福建省永安抽水蓄能电站输水发电系统工程

答疑纪要（二）

福建省永安抽水蓄能电站输水发电系统工程（招标编号：
E3504810401100135009），现发布答疑纪要（二）如下：

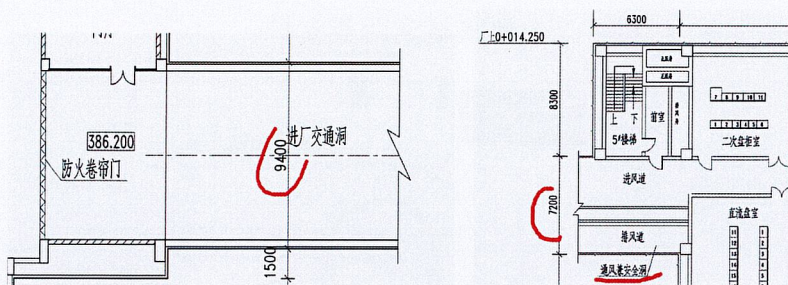
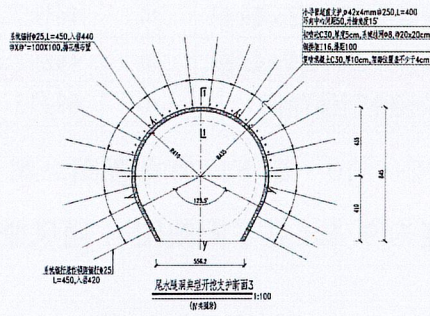
4、招标文件中各图纸间表达的断面尺寸不一致，具体如下：

1) 根据《H232B-5D7-1~3 输水系统布置图》中的“工程特性表”，通风兼安全洞尺寸宽×高：7.3m×6.5m（如下截图）；进厂交通洞尺寸宽×高：8.5m×8.0m。

进厂交通洞尺寸(长×宽×高)	m	1849×8.5×8.0
通风兼安全洞上平洞尺寸(长×宽×高)	m	141×7.3×6.5
通风兼安全洞下平洞尺寸(长×宽×高)	m	462×7.3×6.5
通风兼安全竖井尺寸(高/直径)	m	69/13

2) 根据《H232B-5D6-2-1~10 地下厂房布置图》第二页图纸, 与厂房端墙交接时, 进厂交通洞的宽度为 9.4m(见下面截图); 通风兼安全洞的宽度为 7.2m, 与上述不一致。

3) 再根据《H232B-5D6-1-2 厂区布置图》的“厂房主要洞室特性表”, 通风兼安全洞尺寸宽×高: 7.5m×7.0m; 进厂交通洞的尺寸宽×高: 8.7m×8.5m(如下截图), 与上述不一致。

5	进厂交通洞	1849×8.7×8.5
15	通风兼安全洞下平段	377×7.5×7 (配电房15.5×14.6×9)

请明确进厂交通洞、通风兼安全洞等洞室与厂房交接时的断面尺寸。

答: 进厂交通洞、通风兼安全洞净断面尺寸分别为 8.5m×8m, 和 7.3m×6.5m, 与厂房交接段典型开挖断面尺寸分别为 9.4m×8.85m, 和 7.5m×7m~7.5m×11.6m。

尾水隧洞四类支护

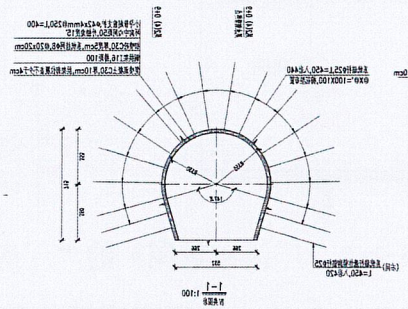
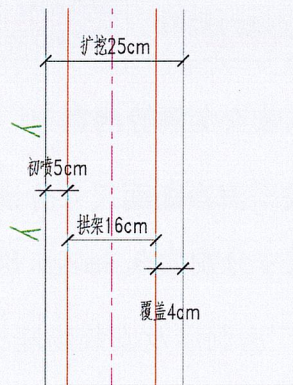
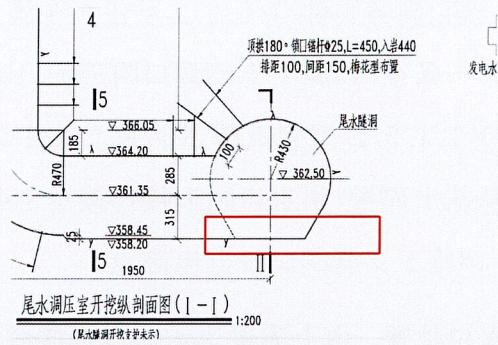
6、尾水隧洞与尾水支管 (H232B-5D7-8-1~5 尾水隧洞开挖支护图 B、H232B-5D7-5-1~2 尾水支管开挖支护 B) 两张图内四类支护混凝土喷混为初喷砼 C30, 厚度 5cm、复喷混凝土 C30, 厚 10cm, 架部位覆盖不少于 4cm, 钢拱架工字钢

为 I16。工字钢会有 6cm 在混凝土外漏。请问该部位施工参数是否有误？

答：图中参数无误。如下图，四类和五类围岩需架立钢拱架的部位扩挖 25cm。
初喷 5cm，架立钢拱架 16cm，钢拱架部位覆盖 4cm， $5+16+4=25\text{cm}$ 。

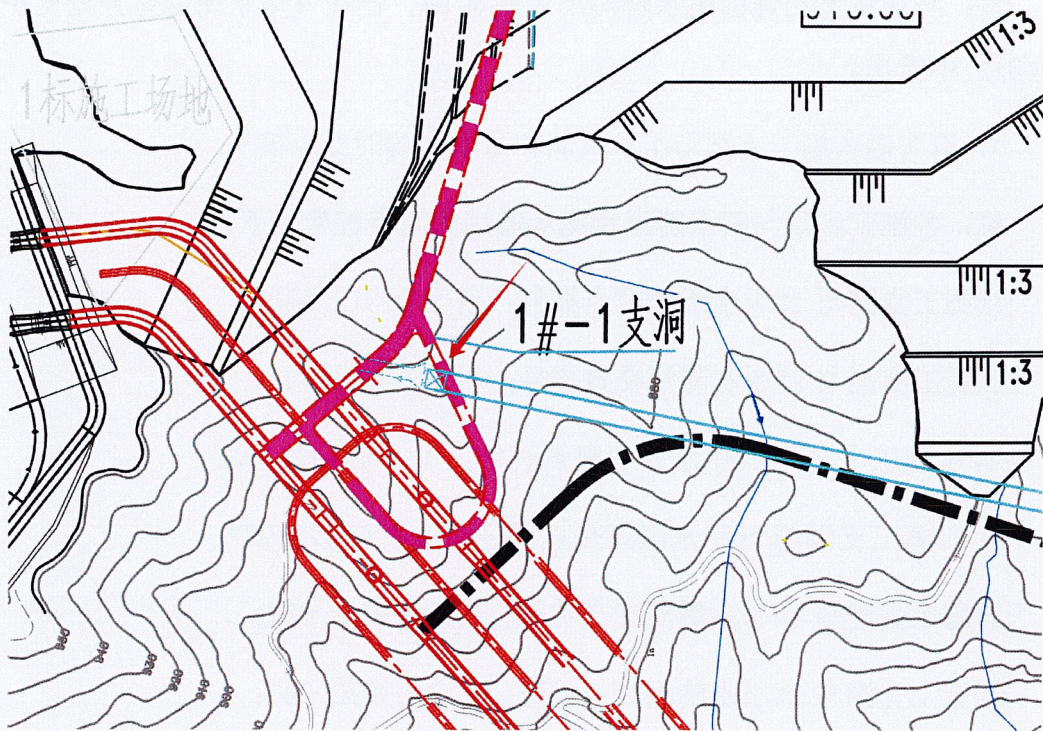
8、请明确各施工支洞与引水隧洞和尾水隧洞的交点桩号。

答：各施工支洞与引水隧洞和尾水隧洞的交点桩号如下。

1#施工支洞与 1#引水隧洞交点桩号：引 1 0+312.460；

1#施工支洞与 2#引水隧洞交点桩号：引 2 0+370.057；

2#-1 施工支洞与 1#引水隧洞交点桩号：引 1 0+418.308；

2#-1 施工支洞与 2#引水隧洞交点桩号：引 2 0+479.937；

2#施工支洞与 1#引水隧洞交点桩号：引 1 0+940.630；

2#施工支洞与 2#引水隧洞交点桩号：引 2 0+970.941；

4#施工支洞与 1#尾水隧洞交点桩号：尾 1 0+740.246；

4#施工支洞与 2#尾水隧洞交点桩号：尾 2 0+746.250；

尾水连通洞与 1#尾水隧洞交点桩号：尾 1 0+378.258；

尾水连通洞与 2#尾水隧洞交点桩号：尾 2 0+384.180。

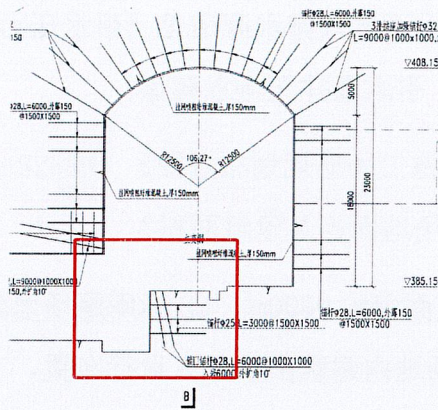
13、招标图纸《C2 标施工场地规划布置图》(H232B-8D2-3)中只标明了C2标施工场地位置，未标明场地面积及建筑面积？

答：C2标承包商营地面积约9000m²，C2标库尾场地面积约1000m²，石峰施工场地面积约13000m²，场地内建筑由承包人自行布置。
